改善箇所説明図

液化石油ガス（LPG）車の燃料装置において、

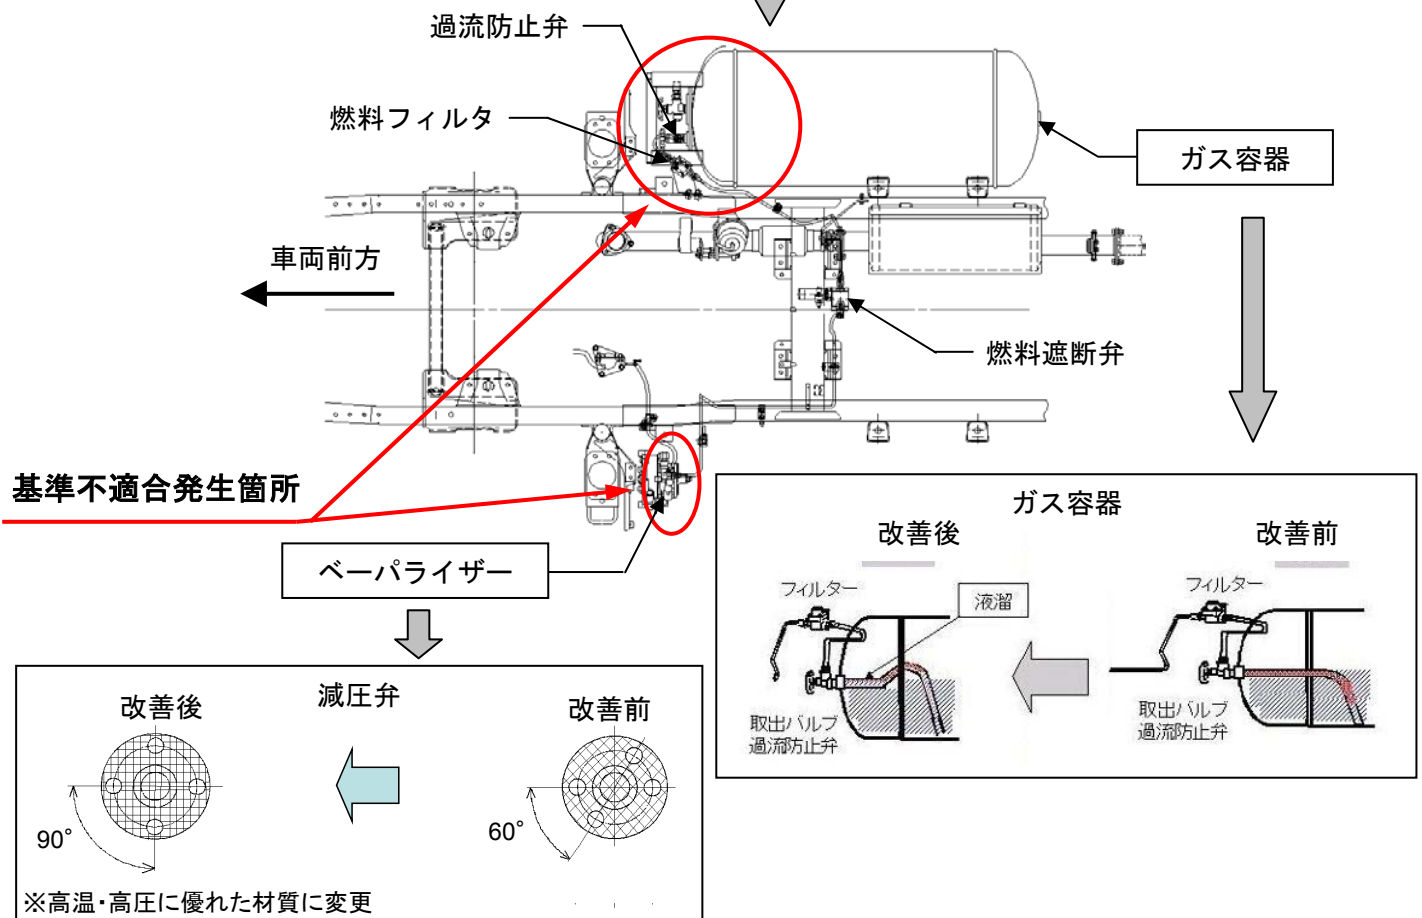
- ①ガス容器内部の配管構造が不適切なため、エンジン停止後に温度上昇により燃料遮断弁前の燃料圧力が高くなったとき、エンジン再始動時に燃料が急激に流れ過流防止弁が作動し、エンジンが再始動できなくなるおそれがある。
- ②不適正な燃料を使用するとベーパーライザー内の減圧弁に高い圧力がかかるため気密不良となり、エンジン始動時に燃料が急激に流れ過流防止弁が作動し、エンジンが始動できなくなるおそれがある。

改善措置の内容
 全車両、ガス容器を対策品に交換するとともに、ベーパーライザーを確認し、改良品が装着されていない場合は改良品に交換する。
 また、自動車用オートガスの使用の徹底と過流防止弁作動時の処置方法を記載したコーションプレートをガス容器カバーに貼付する。
